O titular da Promotoria de Justiça da Comarca de Catanduvas solicitou vistoria técnica, a fim de averiguar se a execução da obra de pavimentação asfáltica assim o foi em conformidade com as exigências contidas no edital licitatório e no contrato administrativo firmado entre a Administração Municipal de Vargem Bonita e a empresa SETEP Topografia e Construções Ltda.

Este Laudo Técnico tratou da análise dos documentos anexados à solicitação de apoio e da avaliação da obra, traçando um paralelo entre os serviços executados e os propostos no Edital Licitatório e Contrato Administrativo. Da análise verificou-se:

Ilustração 8: Rua José de Alencar: trecho sem meio-fio.

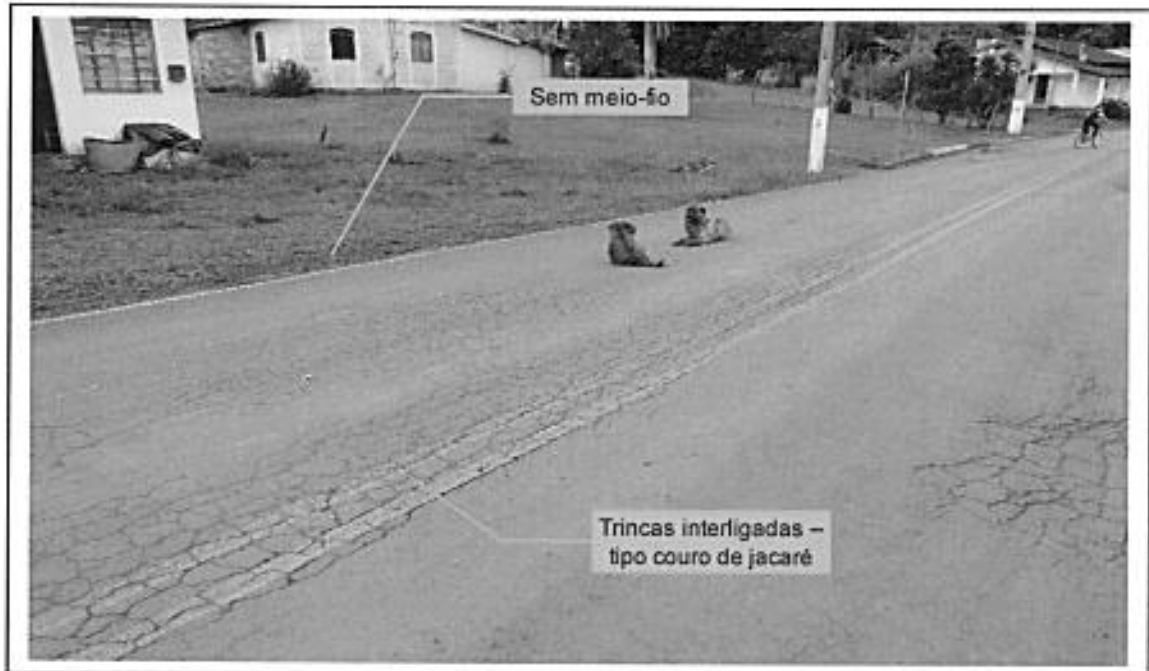
A execução do meio-fio foi descartada do processo licitatório, conforme descrito no memorial descritivo. Porém, existem diversos trechos na rua José de Alencar sem os elementos de contenção lateral, dito existentes (Ilustração 8).

Observa-se que além da contenção lateral da pavimentação asfáltica, o meio-fio orienta as águas pluviais até as caixas coletoras e bueiros, evitando danos à superfície pavimentada. A importância e utilidade do meio-fio é reforçada no texto do item 8, "Meio-fio (já existente)", do memorial descritivo apenso ao procedimento.

Ilustração 9: Rua José de Alencar: Trinca interligada e depressão.

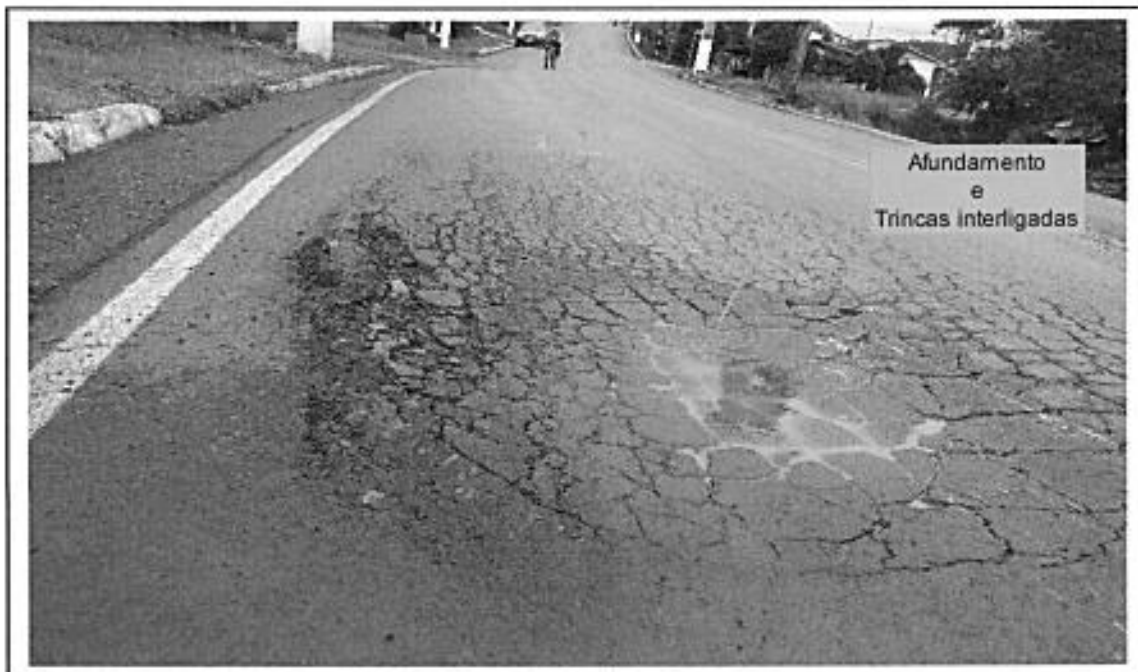
Observa-se que falhas no sistema de drenagem, superficial ou profunda, nas pistas de rolamento, possibilitam o encharcamento do solo, interferindo em sua resistência de suporte de cargas. O surgimento de panelas e trincas interligadas do tipo "couro de jacaré" podem ser atribuídas, além de falhas na previsão de tráfego e demais considerações de projeto, a falhas no sistema de drenagem.

As Ilustrações 9 e 10 exemplificam algumas falhas na pavimentação atribuídas à deficiência desse sistema.

Ilustração 14: Reperfilagem+Capa Asfáltica - espessura de 5 cm.

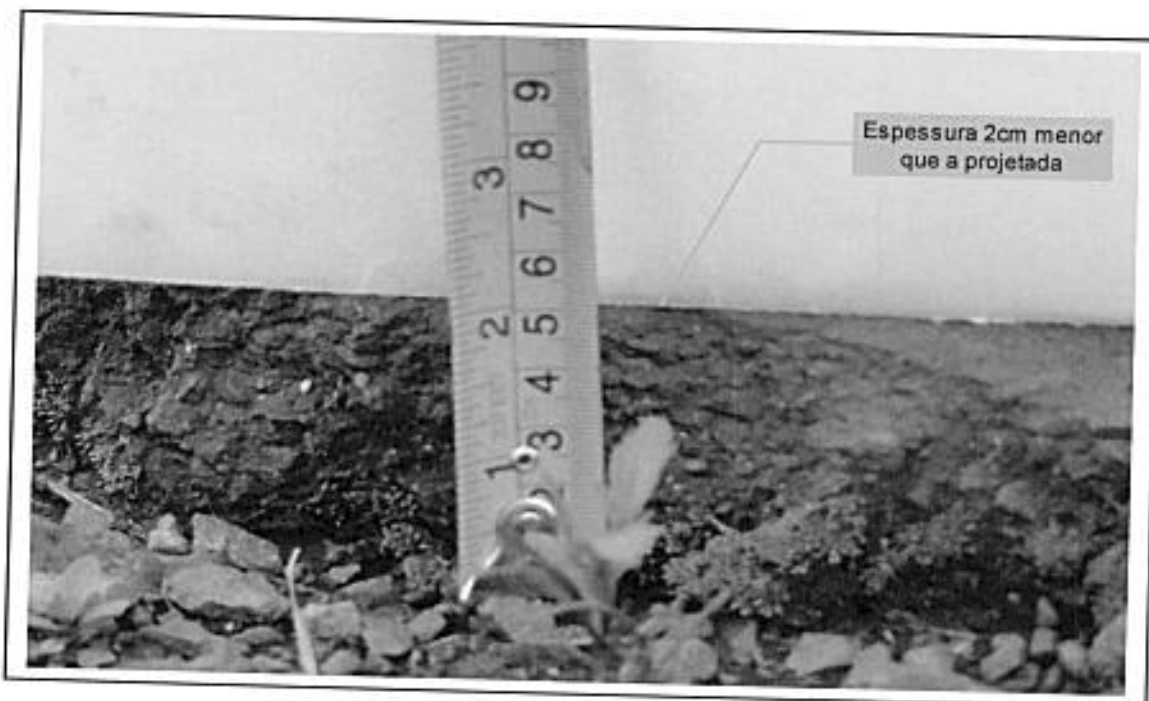
O somatório das espessuras da reperfilagem e da capa de acabamento da pista importam em 7 (sete) cm. Nas imagens 14, 15 e 16 é verificado que essa espessura não foi cumprida em inúmeros trechos.

Ilustração 17: Rua 15 de Novembro - acostamento sem reperfilamento.

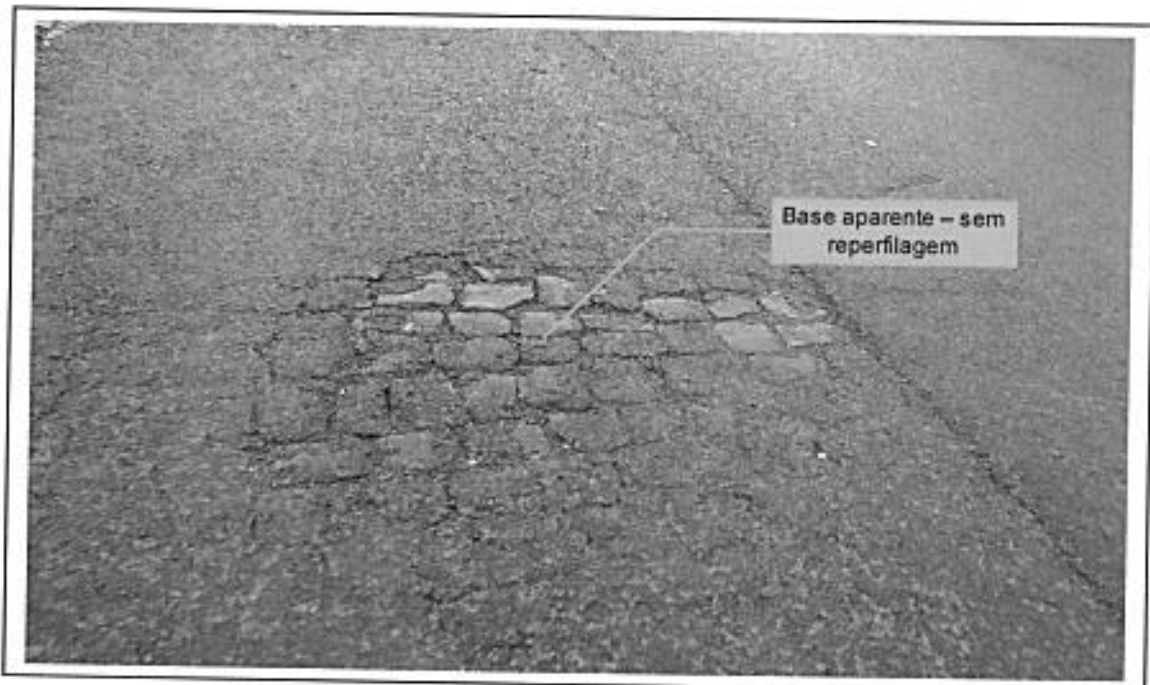
Nos acostamentos da pista, na rua 15 de Novembro, observa-se que o pavimento de paralelepípedos, utilizado como base no projeto da pavimentação, está aparente. As ilustrações 17, 18 e 19 comprovam que a espessura de 4 cm não foi cumprida, pois as pedras estão completamente expostas.

Ilustração 19: Rua 15 de Novembro - acostamento sem reperfilamento.

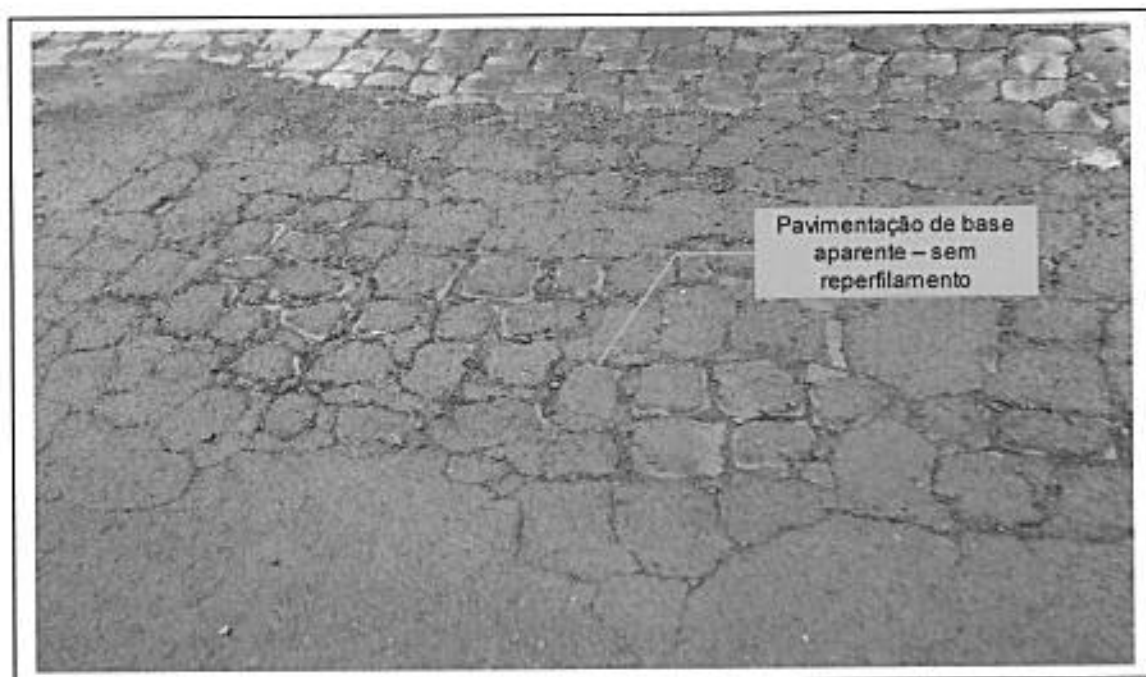
É registrado na ilustração 19 que as pedras da base não possuem indícios de terem recebido pintura de ligação, ligante asfáltico destinado a promover a aderência entre a base e o revestimento asfáltico ou entre camadas asfálticas. Contudo, destaca-se que o projeto não especifica sua aplicação na confecção da pavimentação.

Ilustração 20: Rua José de Alencar - reperfilagem+Capa: Espessura de 6cm.

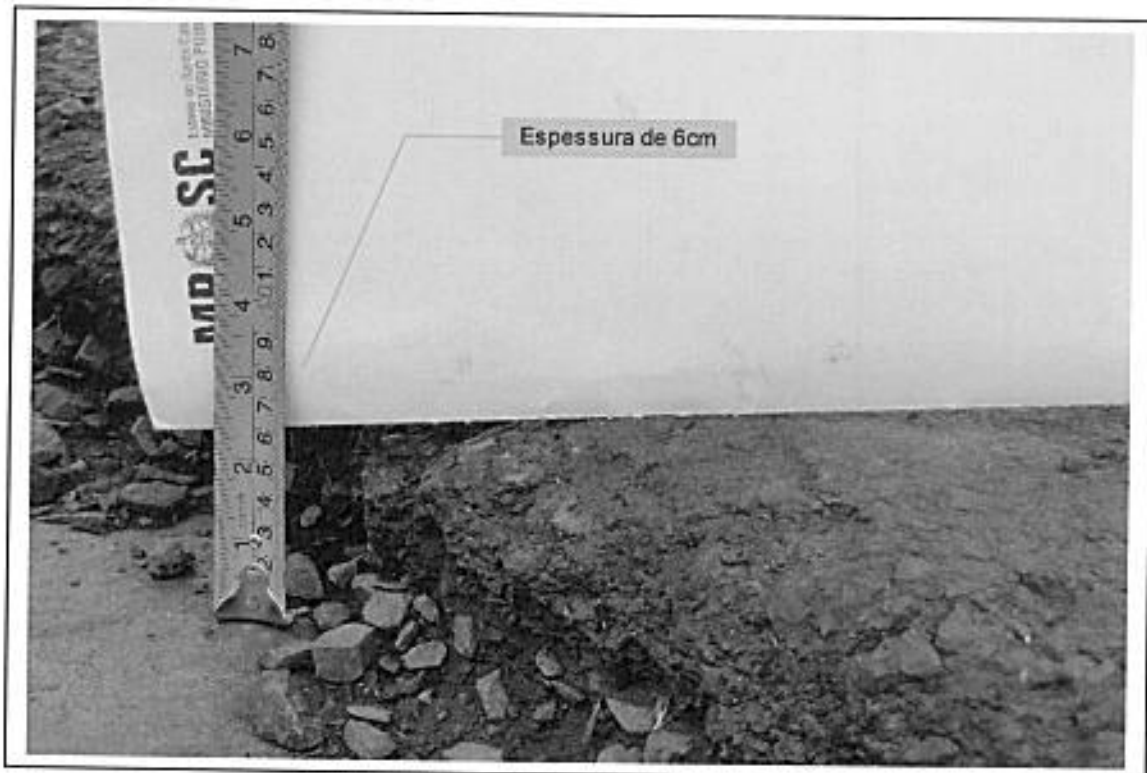
A ilustração 20 apresenta o somatório das espessuras do reperfilamento e da capa de acabamento asfáltica da rua José de Alencar, onde é identificada a espessura de 6 (seis) cm, sendo a medição de campo mais próxima da espessura projetada.
